改善箇所説明図

クランク／カムシャフトセンサー配線

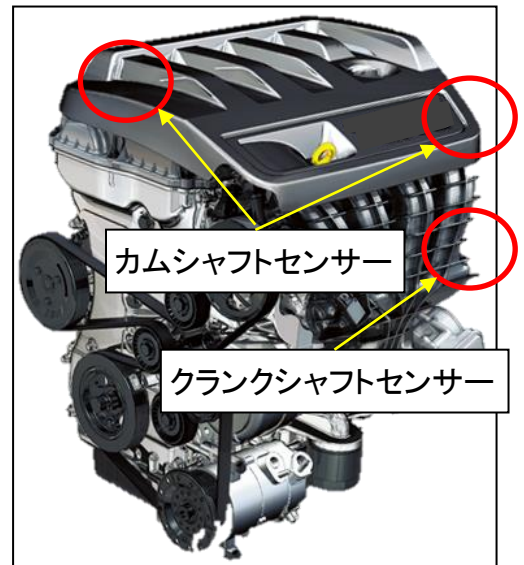
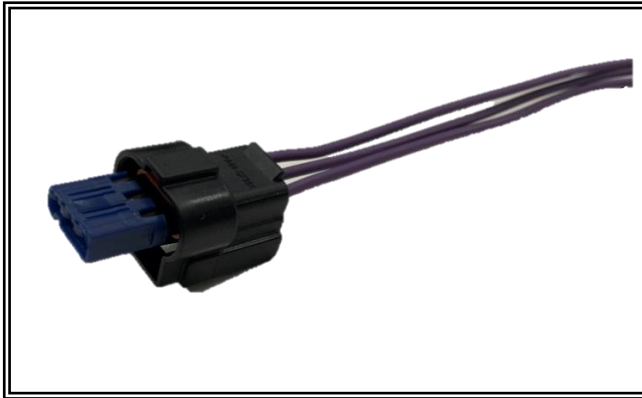
基準不適合発生箇所

エンジンのクランク／カムシャフトセンサー配線の端子部の製造が不適切なため、端子部の接続不良となることがある。そのため、エンジンからの情報が正しく伝達されず、警告灯が点灯し、最悪の場合、走行中エンジンが停止するおそれがある。

全車両、クランク／カムシャフトセンサー配線を良品に交換する。
